Rapport de l'inspection des installations classées

Visite d'inspection du 11 mars 2025

Société : **ENERGIE TIPER EOLIEN SAS**
Installation implantée à : **Louzy, Thouars, St-Léger-de-Montbrun (79)**
Siège social : 29 rue des Rosati - 62000 Arras

Références : 0007210902 / ED / 2025 / 117
Code AIOT : 0007210902

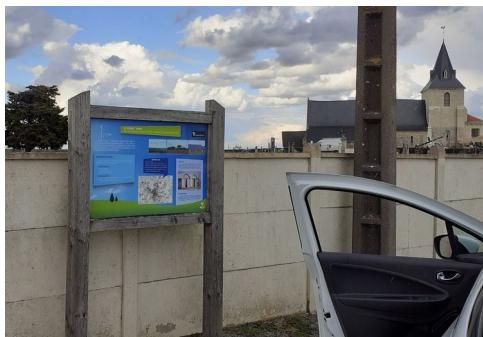
Constats :
Comme visible sur les deux photographies ci-dessous prises le 11/03/2025, les abords du dolmen de Puyraveau (dit « de la Pierre Levée ») n'ont pas été valorisés par l'exploitant du parc éolien . Le 11/03/2025, l'exploitant nous signale qu'il dispose d'une convention du 06/07/2019 avec la Communauté de Communes mais que le refus du propriétaire foncier (information qu'il a reçue le 03/03/2025) l'empêche de réaliser la valorisation paysagère.

Au final, 7 ans après la mise en service du parc éolien, **une partie des actions a été réalisée tandis que deux parties ne l'ont pas été, sans visibilité d'une mise en conformité proche. L'exploitant du parc éolien doit réaliser, dès que possible, la mise en conformité à l'article 6.II de l'arrêté préfectoral d'autorisation du 06/08/2015.**

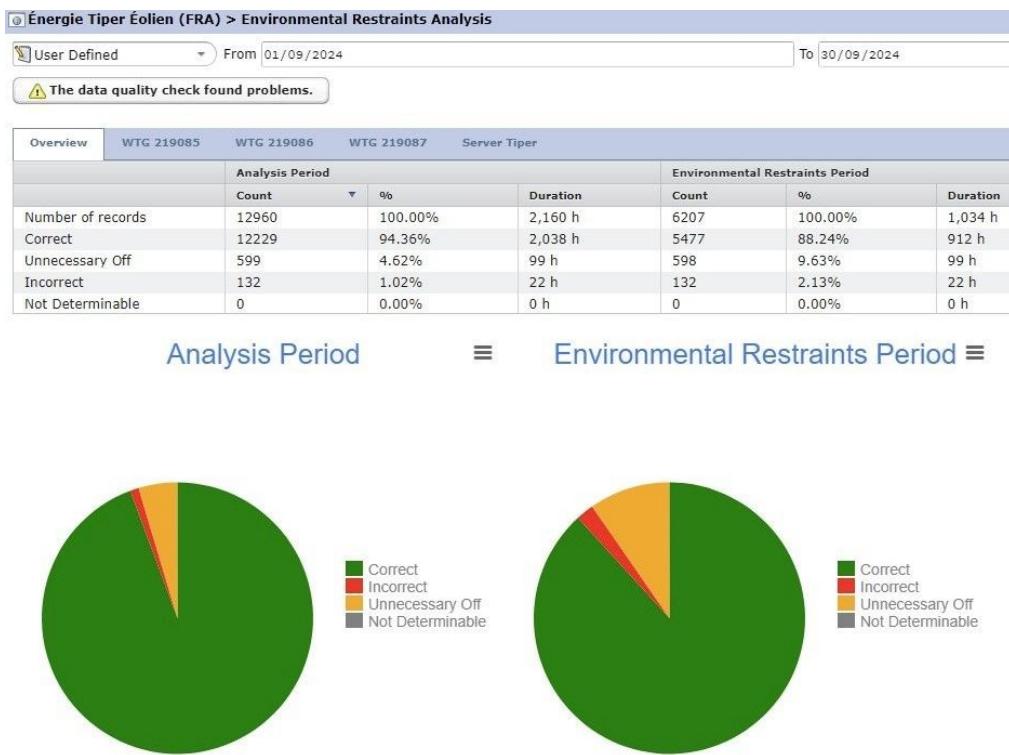
- > 1 cadavre d'oiseau (Circaète Jean-le-Blanc, 08/09/2022, sous l'éolienne E2). Sous l'hypothèse qu'il soit nicheur, ses statuts sont : LRFrance = LC ; LRRégionale = EN : en danger d'extinction.
- > 2 chauves-souris (2 Pipistrelles indéterminées, les 04 et 18/08/2022).

S'agissant de la mortalité d'un oiseau constatée, le bureau d'études ENCIS déclare : "Compte tenu de la mortalité observée (un individu), le parc de Tiper ne présente pas, à l'heure actuelle, d'impact

significatif sur le Circaète Jean-le-Blanc. La répétition des cas de mortalité pourrait cependant représenter un impact significatif au niveau local, il sera donc nécessaire de surveiller avec attention l'évolution des cas de mortalité de cette espèce durant les prochaines années de suivi. Un suivi de l'espèce sur le parc éolien de TIPER sera donc mis en place en 2023 afin de définir la période et la fréquence d'apparition de l'espèce autour du parc et, le cas échéant, d'étudier son comportement vis-à-vis de ce dernier."

L'exploitant du parc éolien déclare : "Fiche MNHN : migration postnuptiale s'étalant de fin juillet à début novembre. Fiche Natura 2000 Marais Seudre Brouage Oléron : migration entre fin août et fin septembre. ENCIS considère que début septembre pourrait encore correspondre à la période de reproduction, notamment pour un juvénile. Dans le doute, ENCIS retient la phase biologique présentant l'enjeu le plus important et considère, par précaution, l'individu comme nicheur. Ce statut n'a néanmoins été ni confirmé, ni infirmé." et il annonce un "suivi dédié au Circaète Jean-Le-Blanc de mars à septembre 2023".

L'exploitant n'a pas déclaré d'accident au titre de l'article R.512-69 du code de l'environnement, compte tenu du fait que le statut "nicheur" du Circaète-Jean-le-Blanc touché n'était pas établi.
